Mission régionale d'autorité environnementale
CENTRE - VAL DE LOIRE

Avis délégué sur
sur le projet de ferme agrivoltaïque au lieu-dit
« Champceaux »
sur le territoire de la commune de Cornusse (18)

Avis délibéré de la MRAe Centre-Val de Loire n°CVL-2025-013391/A P en date du 10 avril 2026

Projet de ferme agrivoltaïque au lieu-dit « Champceaux » sur la commune de Cornusse (18)

Schéma des modes de tracking pour l'adaptabilité à l'exploitation agricole (source : étude d'impact, p. 316)

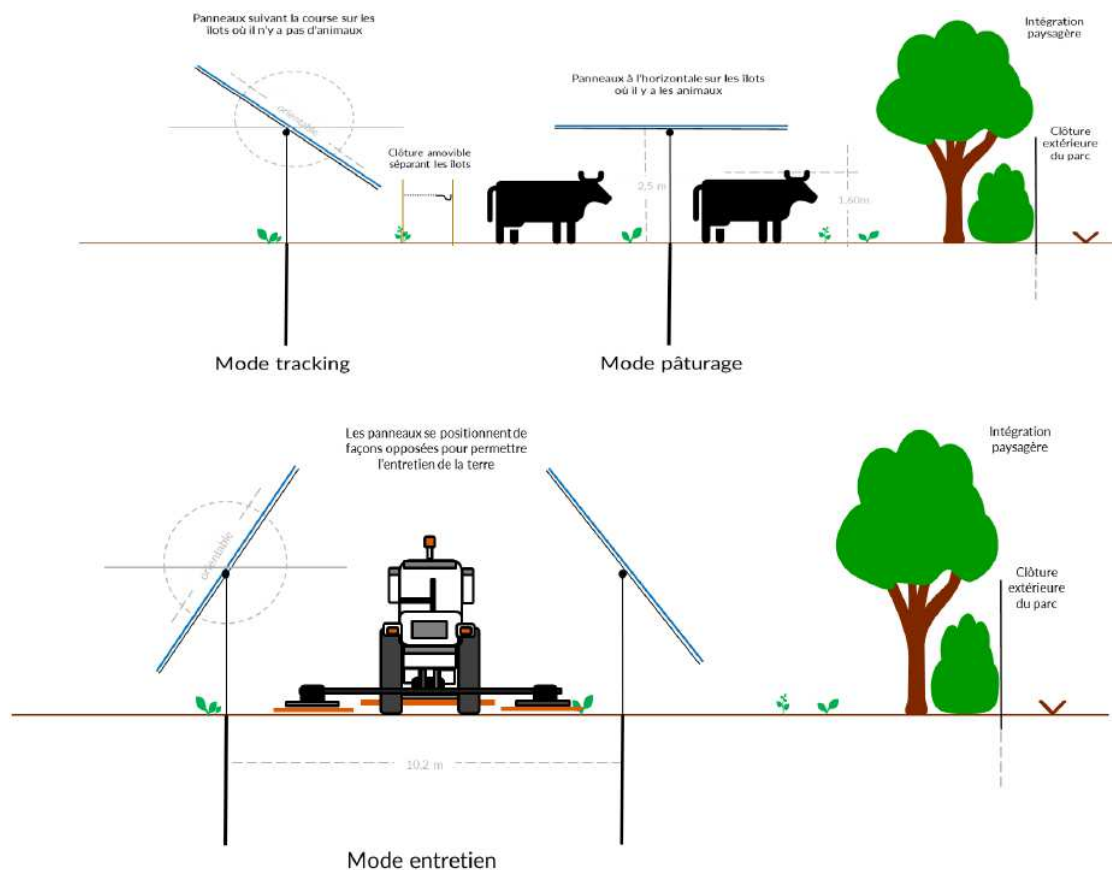
- programmation des trackers favorables aux zones humides (position verticale lors des épisodes pluvieux). Les modalités de programmation devront toutefois être explicitées. Les trackers seront également positionnés de manière verticale la nuit, pour limiter d'éventuels impacts sur les chauves-souris. L'intérêt et l'efficacité d'une telle mesure aurait mérité d'être discutée (par rapport à une position oblique notamment).
